From 5.1, 2, e -5.1, 2, e 5.1, 2, e 5.1, 2, e@amsterdam.nl>  
Subject **FW: Padelbanen geluid Tennispark**  
To 5.1, 2, e 5.1, 2, e @amsterdam.nl>, "Otterman, 5.1, 2, e 5.1, 2, e @amsterdam.nl">  
Cc 5.1, 2, e 5.1, 2, e @amsterdam.nl>  
Date July 18, 2025 at 11:53:46 AM CEST

**Van:** 5.1, 2, e 5.1, 2, e 5.1, 2, e @amsterdam.nl>  
**Verzonden:** maandag 1 mei 2023 10:31  
**Aan:** 5.1, 2, e -5.1, 2, e 5.1, 2, e 5.1, 2, e @amsterdam.nl>  
**CC:** 5.1, 2, e 5.1, 2, e @amsterdam.nl>  
**Onderwerp:** FW: Padelbanen geluid Tennispark

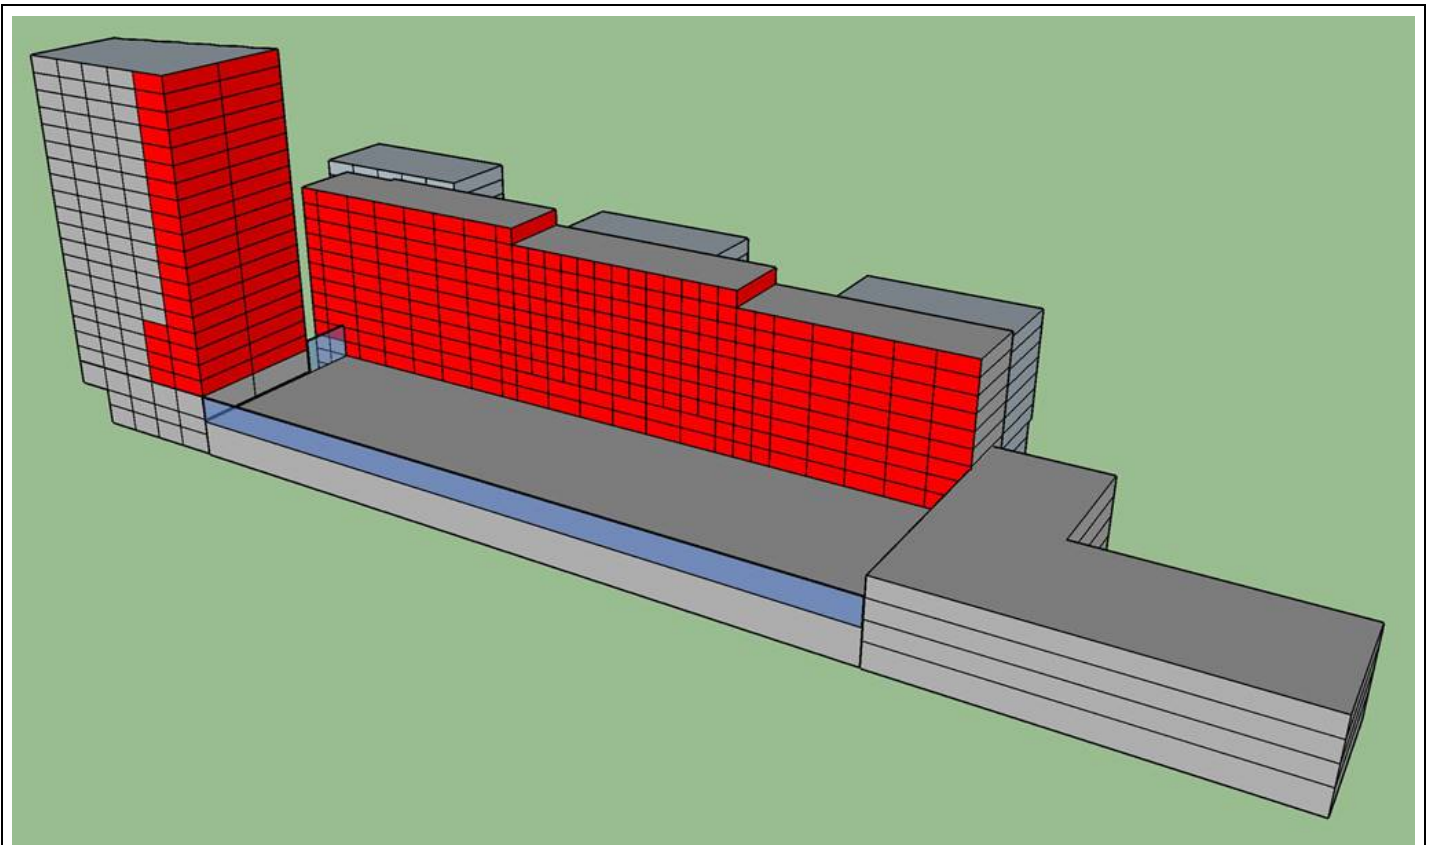
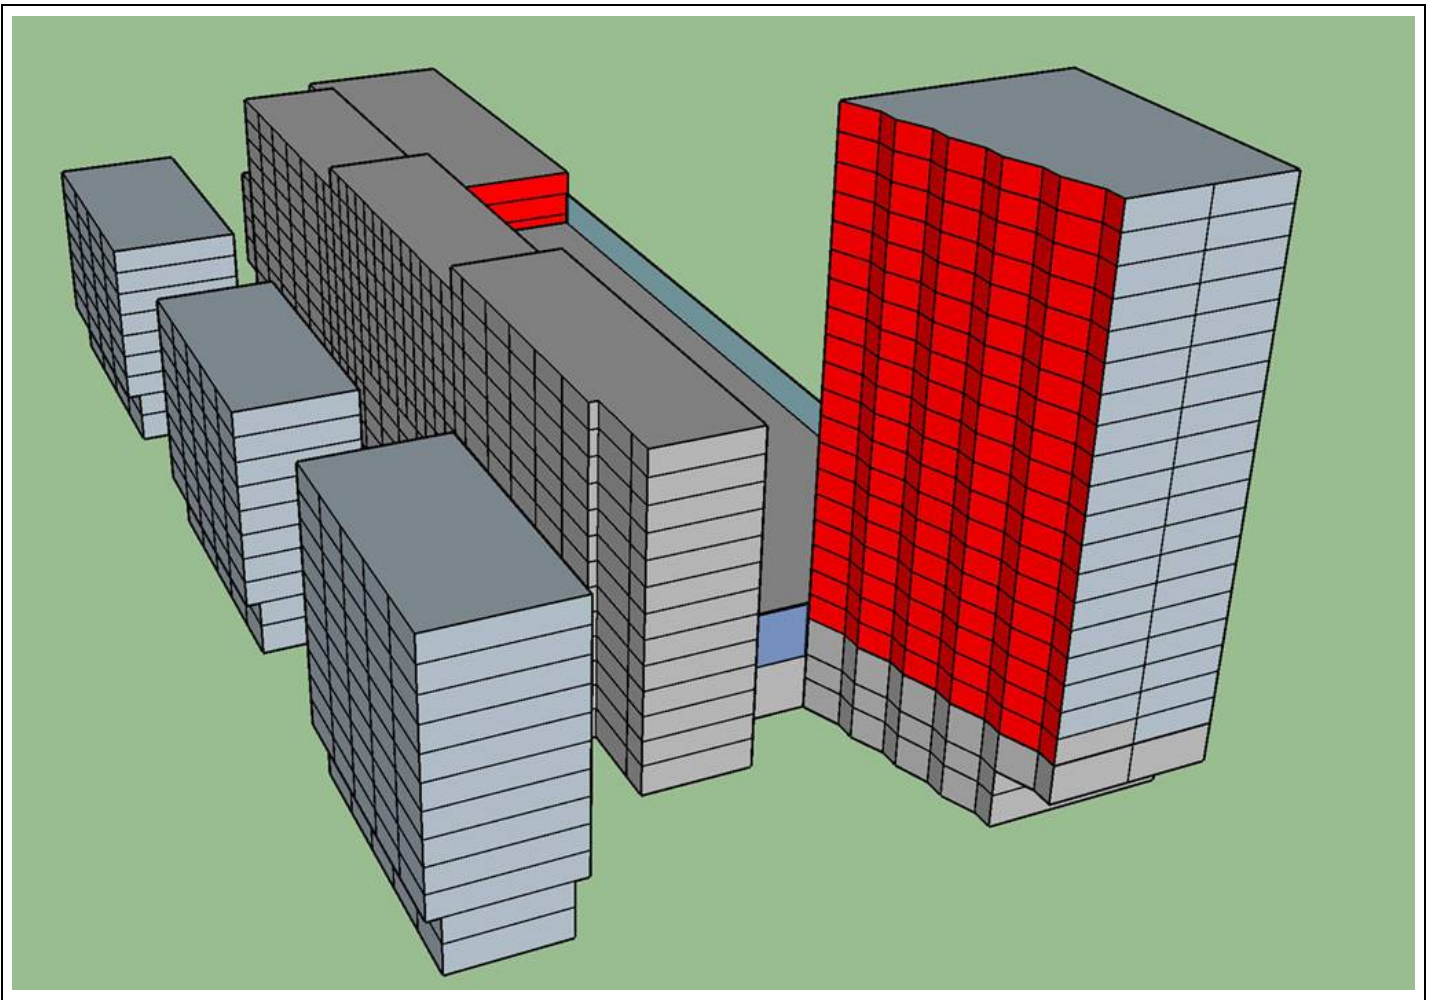
Onderaan het aangepaste onderzoekje van 5.1, 2, e over padel.  
De gebouwen zouden moeten zijn aangepast. Ik zie geen verschil, of ligt dat aan mij? (In bijlage de vorige resultaten)  
Groeten 5.1, 2, e

Wij hebben onze SketchUp-bestanden met de benodigde dove gevels aangepast op de nieuwe geluidresultaten. Uit de berekeningen blijkt dat in geval van padelbanen, ten opzichte van de benodigde dove gevels op basis van het tennispark, de gehele westgevel van de woontoren T doof uitgevoerd dient te worden. Ook ter plaatse van een gedeelte van de oostgevel is een dove gevel benodigd (ca. 24% van de gevel). Zie de onderstaande figuren.

Figuur 5.3: Locaties van benodigde dove gevels vanwege sportgeluid tennispark (rood gearceerd)

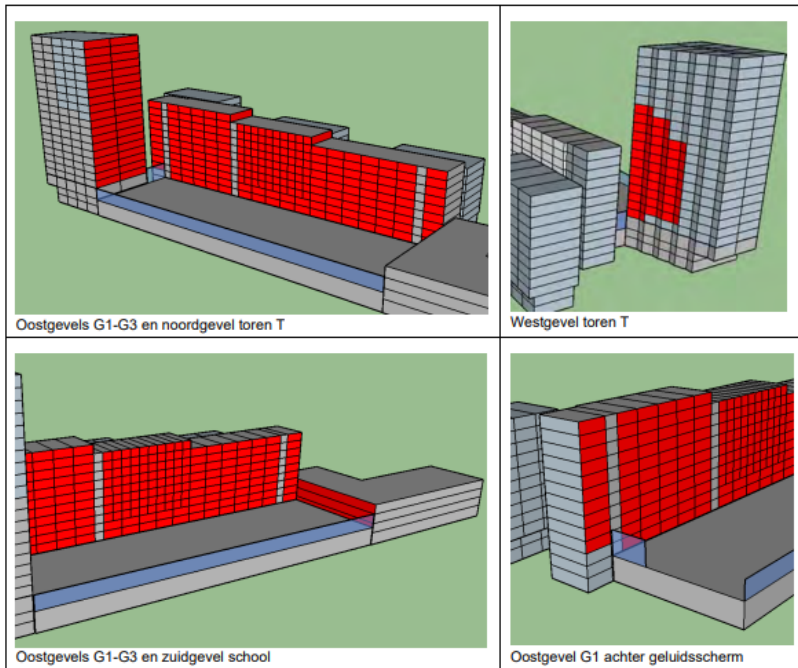
Bedankt voor je snelle en uitgebreide reactie.  
Voor de bestaande woningen zal er wel voldoende afscherming zijn.  
Bij de nieuwe woningen worden de gevels die direct grenzen aan de sportvoorziening doof.  
Ik zag dat bij de Westgevel van de Toren niet alle woningen een dove gevel krijgen.  
Zou dat een probleem zijn als we uitgaan van padelbanen?

Uitgaande van enkel padelbanen (dus bijvoorbeeld 15-16 padelbanen, in plaats van 8 tennisbanen) gaat dat zeker een probleem geven bij meer gevels binnen het plan, in ieder geval bij de westgevel van de toren.

Maar: indien er slechts 2 padelbanen komen, en daarnaast 7 tennisbanen is de geluidtoename weer erg beperkt. En dan maakt het ook uit waar de padelbanen komen.
